Mémoire en réponse à l'avis de la Mission Régionale d'Autorité Environnementale n°2022-6278

Décembre 2022

BORALEX

Figure 1. Répartition des prospections et des cadavres dans l'année. Les lignes pointillées représentent l'intervalle entre les semaines 20 et 43 à l'intérieur duquel 20 prospections *a minima* doivent être effectuées selon le protocole (MTES, 2018).

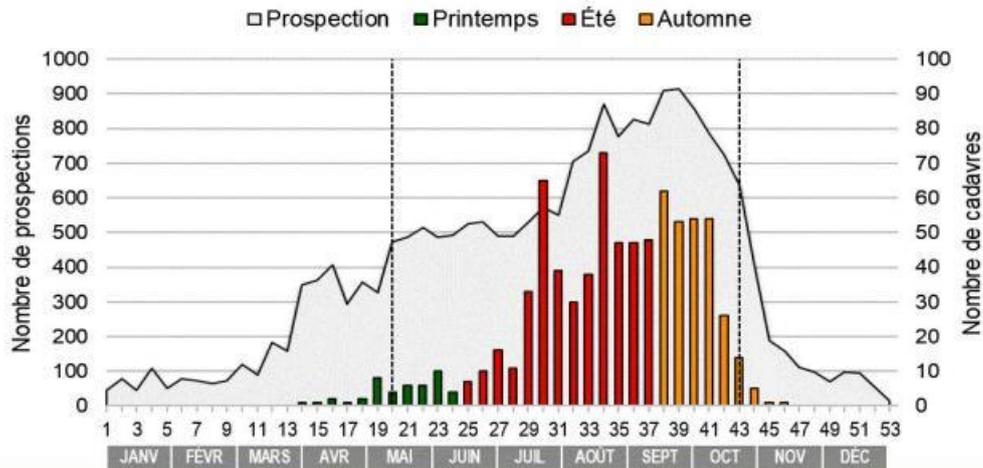
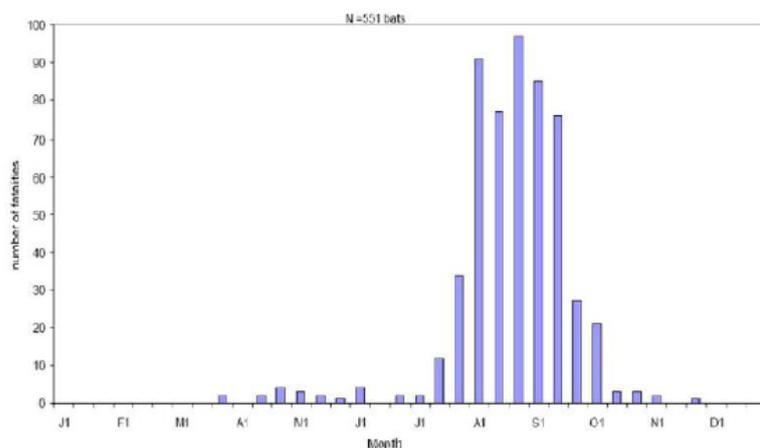
L'étude montre également la présence de continuités écologiques locales pour les chauves-souris au niveau des haies. Or, l'éolienne A2 doit être implantée à 130 mètres d'une haie. Un plan d'arrêt de cette éolienne est prévu. L'autorité environnementale recommande de déplacer l'éolienne A2 à une distance d'au moins 200 mètres en bout de pales des zones importantes pour les chauves-souris (zones de chasse, bois ou haies), conformément au guide Eurobats et d'étendre la période d'arrêt des machines (bridage) de mi-mars à début novembre.

→ Le bridage proposé par le porteur de projet s'étend de mai à octobre, car, dans un contexte énergétique complexe, il s'entend de trouver un compromis entre la fourniture d'énergie et la préservation des espèces. Cet intervalle de temps s'appuie sur une constatation du nombre de cadavres plus important au pied des éoliennes entre début-mai et fin octobre, comme illustré ci-dessous.

Il est ainsi observé que la part de la mortalité est minimale jusque fin avril.

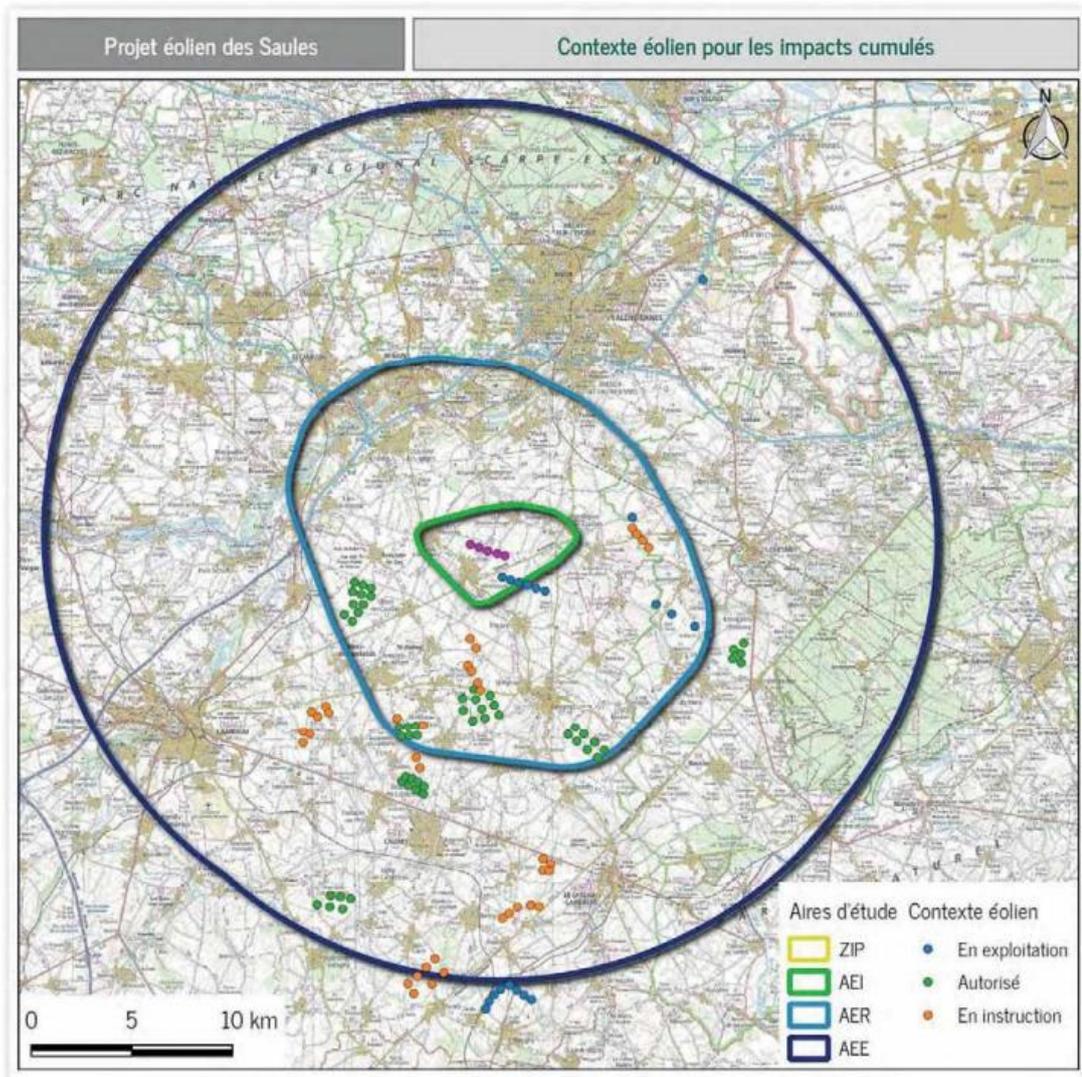
« L'autorité environnementale relève que les deux éoliennes sont implantées (cf. carte page 6 de la notice explicative) :

- à environ 800 mètres du parc de la Chaussée Brunehaut (mis en service) qui a fait l'objet d'un avis de l'autorité environnementale du 29 juillet 2013 ;*
- à 571 mètres du parc éolien des Saules (autorisé), qui a fait l'objet d'un avis de l'autorité environnementale du 1er août 2019 ;*
- à proximité immédiate du parc éolien du chemin de Valenciennes (autorisé) à 520 mètres, qui a fait l'objet d'un avis de l'autorité environnementale du 29 octobre 2019.*

L'analyse des impacts du projet, de par sa proximité des parcs précités, ne peut être conduite indépendamment de celle des parcs voisins, ce qui a été réalisé pour le bruit, mais qui resterait à faire pour la biodiversité. »

➔ Le DDAE initial du projet d'Extension de la Chaussée Brunehaut a été déposé en 2018, et était doté d'une analyse complète de l'existant, à date.

Les deux parcs éoliens alentours Les Saules et Chemin de Valenciennes n'étaient pas encore en phase de développement, d'où l'absence d'analyse d'impact cumulés avec ceux-ci.

Carte 4 : Localisation des habitats à enjeu

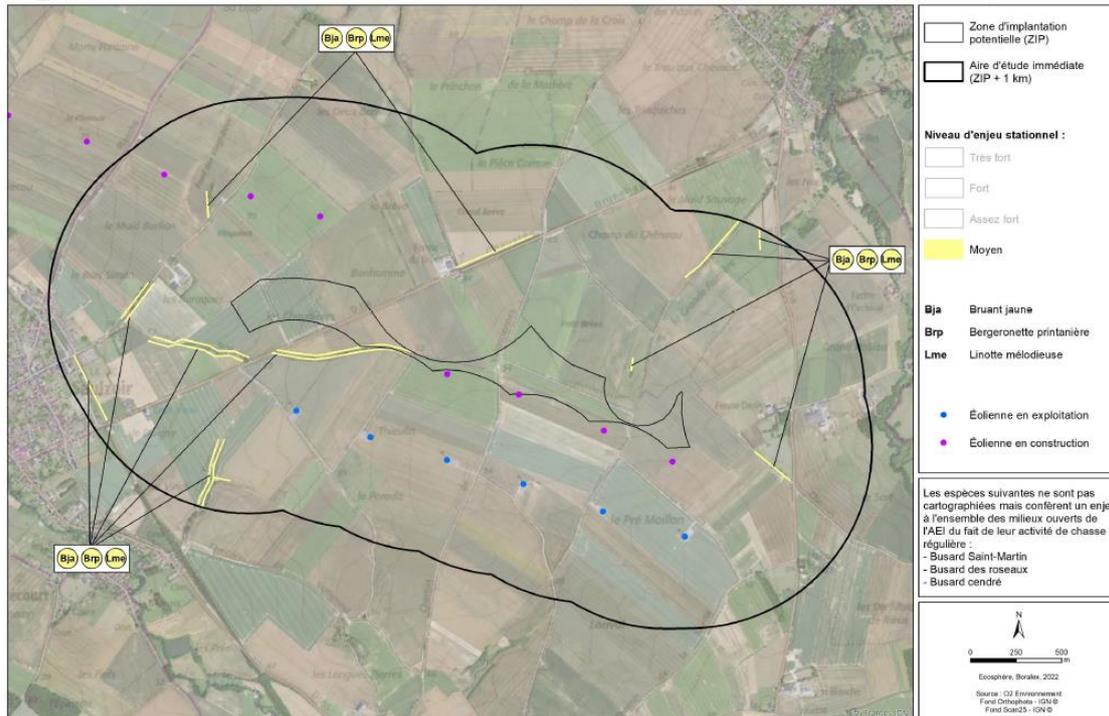
« L'étude a été actualisée par la réalisation d'une visite de terrain le 14 janvier 2022, ainsi que par un suivi des chauves-souris en continu au sol entre juin et novembre 2020 (note écologique pages 4 et 18). Cependant, la note ne précise pas les résultats de la sortie de janvier. »

- ➔ La visite de site de janvier 2022 par Écosphère a permis l'établissement de cartes récapitulatives sur l'implantation du projet :
- Carte 4 : Localisation des habitats à enjeu (Note écologique, page 15/68)
- Carte 5 : Enjeux avifaunistiques en période de nidification (Note écologique, page 29/68)
- Carte 6 : Enjeux chiroptérologiques (Note écologique, page 35/68)
